Dotyczy: *Uzgodnienia projektu przebudowy dróg gminnych na osiedlu „Komorów” oraz przesunięcia kanalizacji TD S.A. w obrębie ul. Buczka w Gubinie.*

W odpowiedzi na Wasze pismo TD S.A. Region Zachodni podaje uwagi do uzgodnienia nr 70/2005 dotyczącego projektowanej przebudowy drogi:

Dotyczy:
Warunków technicznych na przebudowę ulicy Buczka w Gubinie.

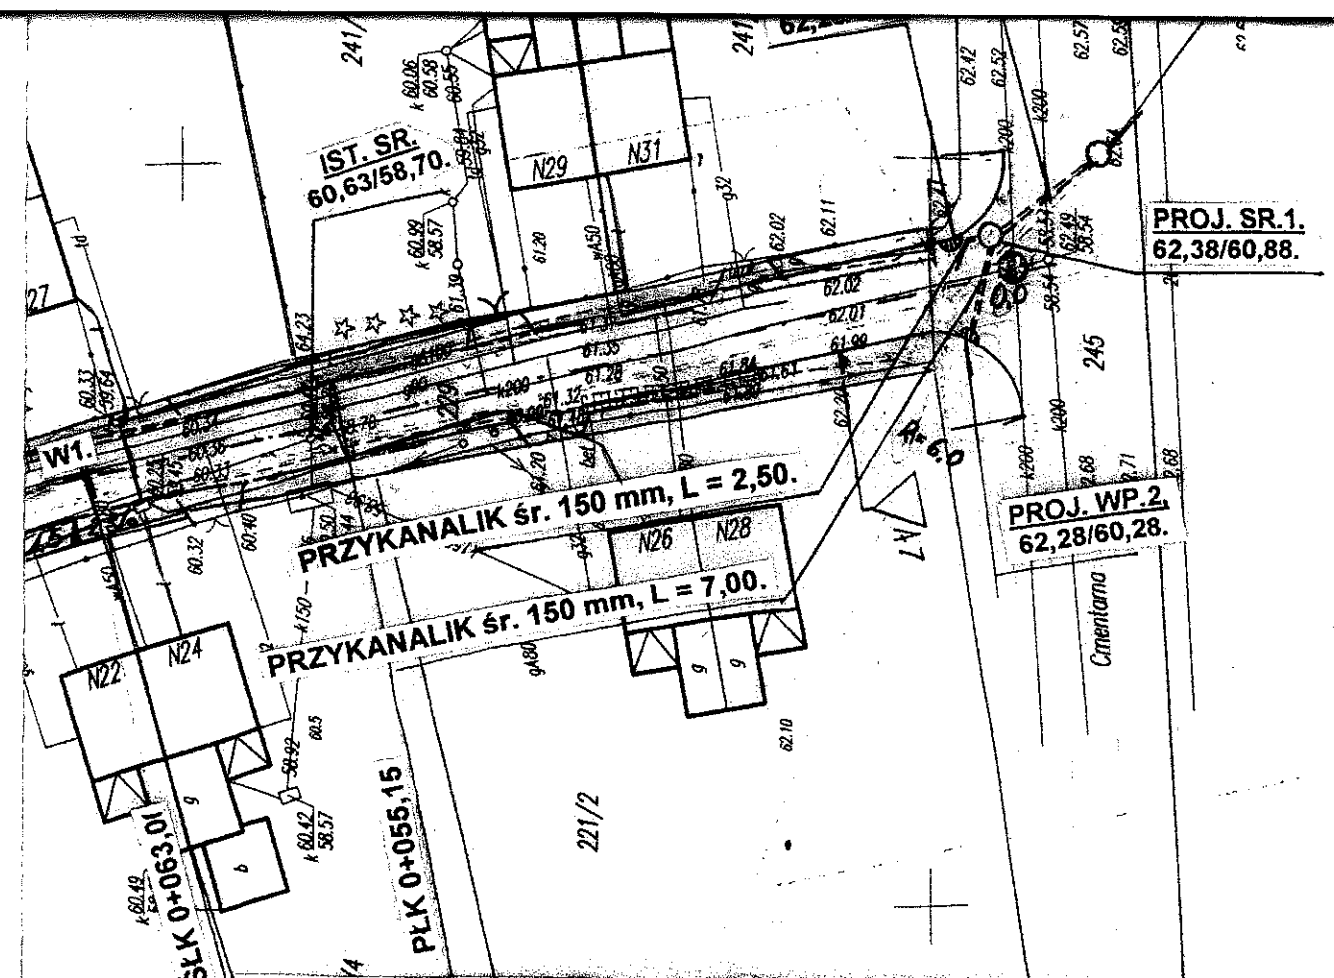
1. Odcinek istniejącej kanalizacji A - B przesunąć poza obrys projektowanej ulicy i posadzić ją w projektowanym pasie zieleni.
2. Po zmianie posadowienia studni A (przesunięcie ok. 1,5 - 2 m) dokonać przebudowy wprowadzonych do studni rur kanalizacji pierwotnej SRS 110 i wtórnej HDPE 40, aby została zachowana ciągłość i drożność całych odcinków.

Przedłużenie rur zajętych kablami wykonać przy zastosowaniu rur dwudzielnych o odpowiedniej średnicy.

3. W celu dokonania przełożenia kabli miedzianych oraz kabli światłowodowych skorzystać z zapasów kabli znajdujących się w sąsiednich studniach.

- Na powyższym odcinku są ułożone dwa kable światłowodowe Z-XOTKtsd 8J oraz kable miedziane XzTKMXpw 50x4, 35x4 i 10x4
- Jeżeli nie będzie możliwości przesunięcia istniejącej kanalizacji i przeniesienia kabli miedzianych, należy na koniecznym odcinku wybudować nową kanalizację o takich samych parametrach a następnie dokonać przełączenia kabli.
- 4. Jeżeli zajdzie konieczność, w miejscach gdzie istn. kanalizacja będzie kolidowała z robotami budowlanymi (możliwość zniszczenia kanalizacji przy korytowaniu), należy obniżyć posadowienie kanalizacji do 1,0 m pod projektowaną nawierzchnię.

Szczególnie narażone są studnie C i D na ul. Buczka oraz przyłącza abonenckie na ul. R. Luksemburg.

5. Na zakończenie prac, dokonać regulacji wszystkich istniejących studni i ram z pokrywami, w obrębie prac, do poziomu nawierzchni po modernizacji.

ZAKŁAD BUDOWY DRÓG I MOSTÓW "BEMARK" - MAREK KUŚMIERCZYK 68-300 Lubsko, ul. Budowlanych 4, 068 457 25 57.			
PROJEKT BUDOWLANY PRZEBUDOWA DROGI GMINNEJ - ULICA HOŻA W GUBINIE KM 0+000. - 0+258,5			
Projektant:	Marek Kuśmierczyk, upr. nr. 11/04/ZG.	12.04.	SKALA: 1:500.
PLAN SYTUACYJNY.			RYS. NR. 1.

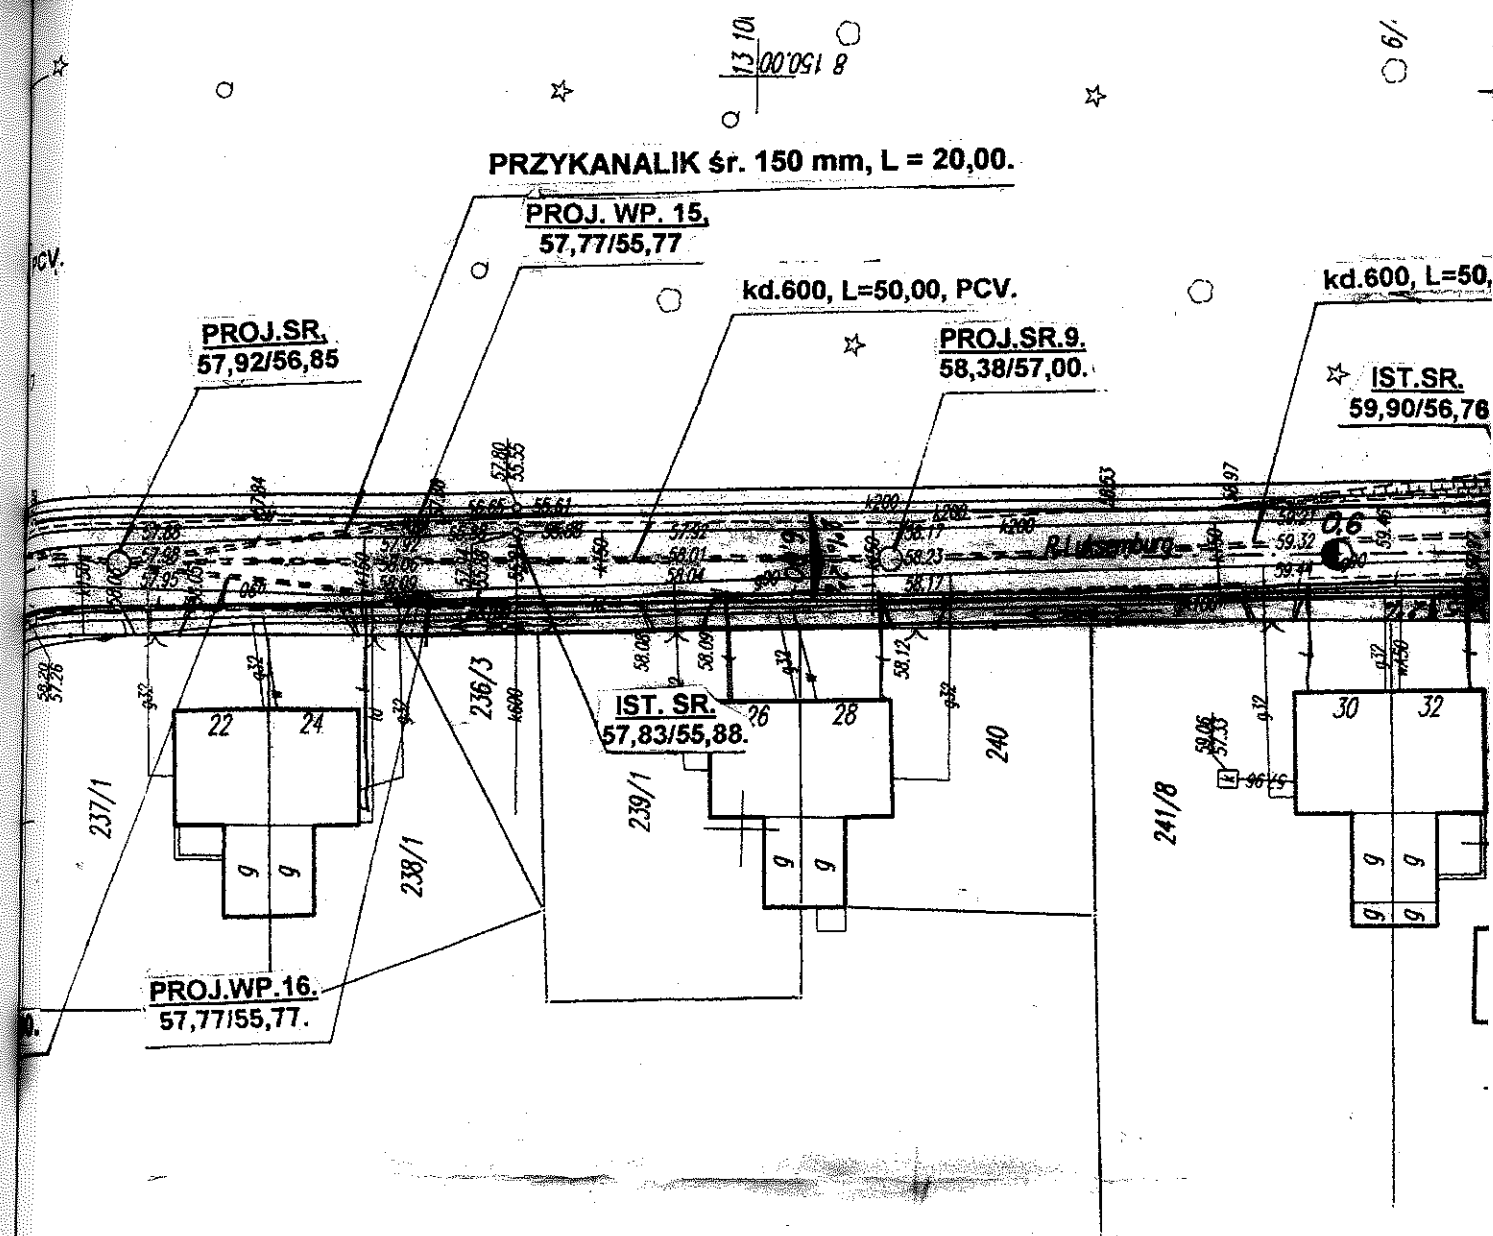
Telefonia DIALOG S.A.
 REGION ZACHODNI
 UZGODNIENIE NR. 70/1005
 pod względem kolizji z istniejącą
 i projektowaną siecią
 "DIALOG"
 BEZ UWAG
 Z UWAGAMI w piśmie nr. 220/172/05
 Uzgodnienie jest ważne 1 rok
 Zielona Góra, dnia 18.06.05 podpis: 7
